Nr referencyjny: OZ-092/6/IP-9/2019

dotyczy: postępowania prowadzonego w trybie przetargu nieograniczonego na roboty budowlane o wartości przekraczającej kwoty określone w przepisach wydanych na podstawie art. 11 ust. 8 ustawy - Prawo zamówień publicznych, pod nazwą „Poprawa dostępu do portu w Szczecinie w rejonie Kanału Dębickiego”.

Na podstawie art. 38 ust. 2 ustawy z dnia 29.01.2004r. - Prawo zamówień publicznych (Dz. U. z 2019 r. poz. 1843) Zamawiający udziela następujących wyjaśnień:

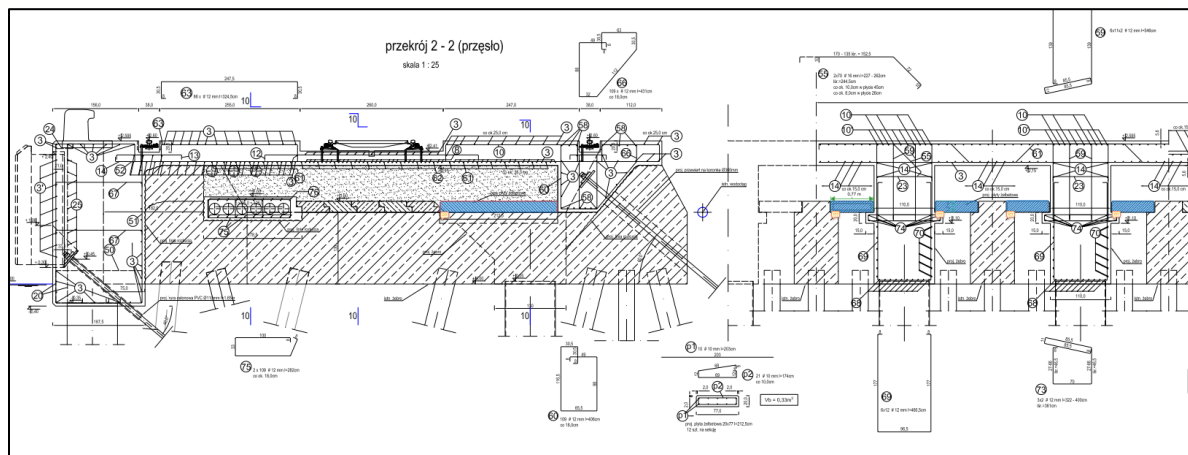
Wykonawca wnosi o udostępnienie rysunków zbrojenia płyt żelbetowych o wymiarach 212,5cm x 77cm x 20cm pokazanych na przekroju WH-04, WH-05 przez Nabrzeże Czeskie. Przedmiotowe dane są niezbędne do prawidłowej wyceny dostaw elementów prefabrykowanych.

Płyta o którą pyta Wykonawca znajduje się na rysunku nr WH-04.

Jest zbrojona prętami nr P1 i P2. Poniżej zaznaczono płytę, w czerwonej ramce.
